设计修改（补充）通知单

设计号：FJXF2024-24

项 目：福建德钛电器有限公司家用电力器具专用配件制造建设项目（二期） 专 业：建筑

业主要求，10#厂房(二期)西南侧空地加以利用，10#厂房作如下变更：

10#厂房屋面平面图

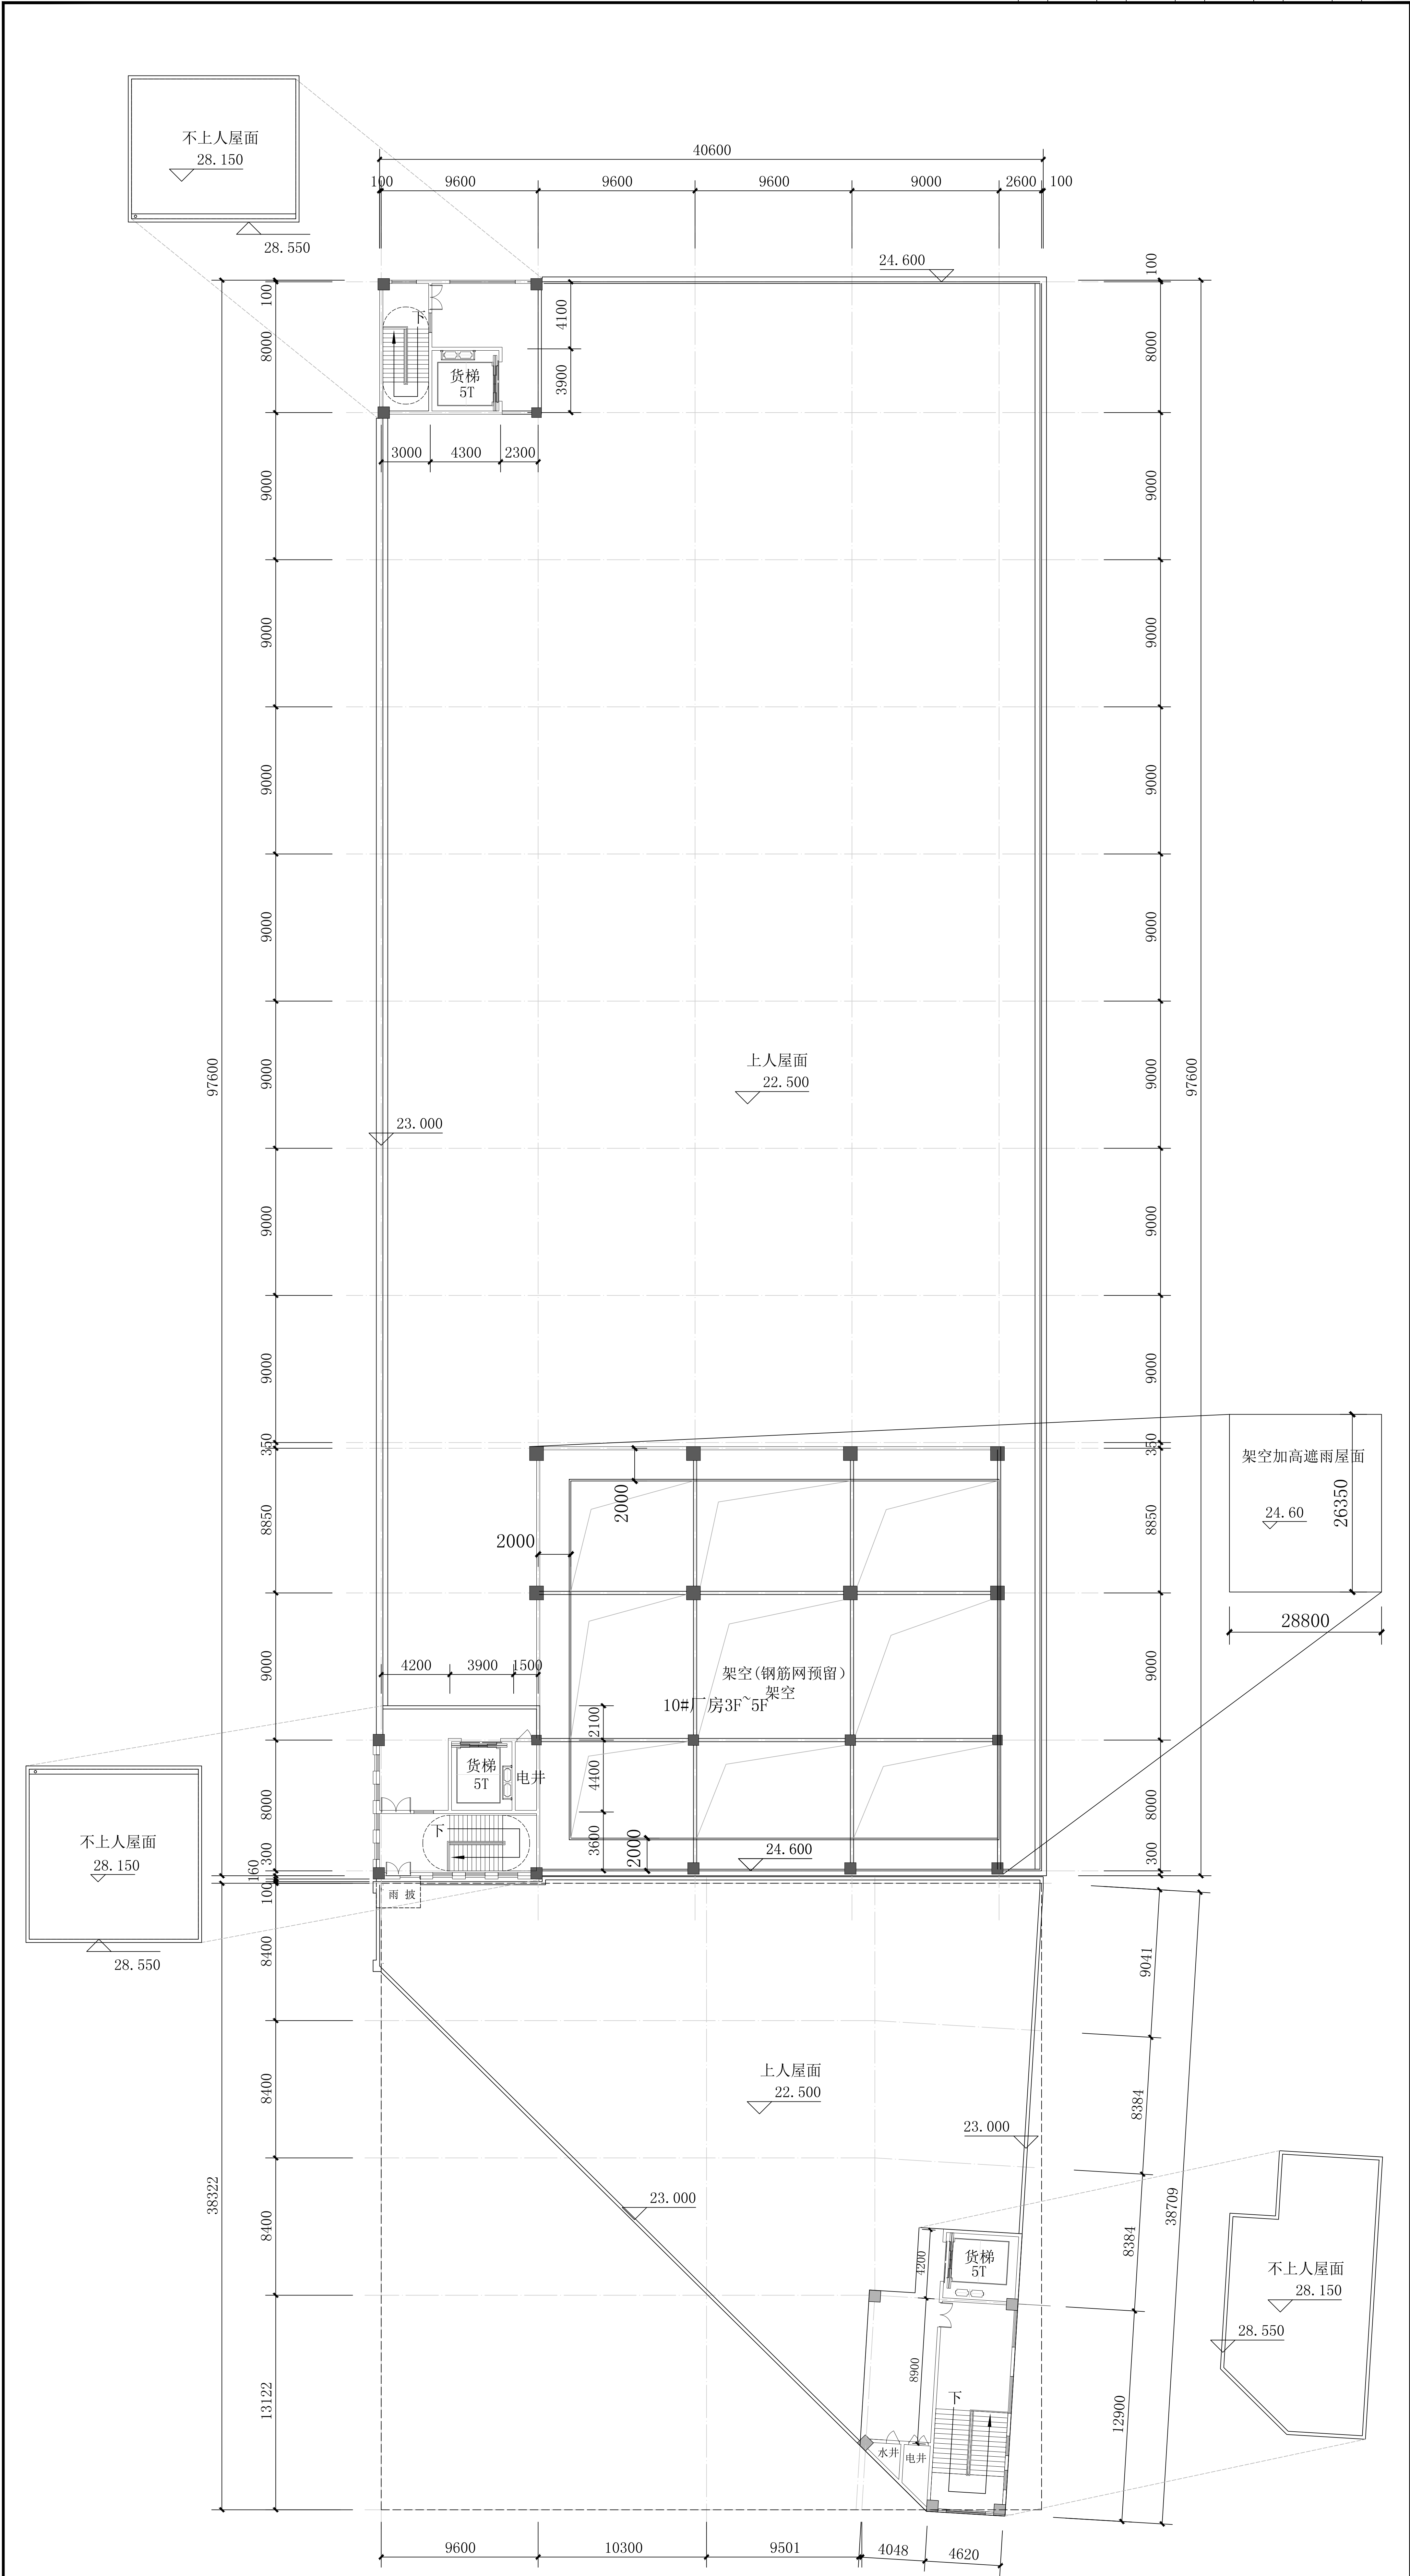
本层建筑面积: 175.22m^2 (原有)+ 138.47m^2 (新增)= 313.69m^2
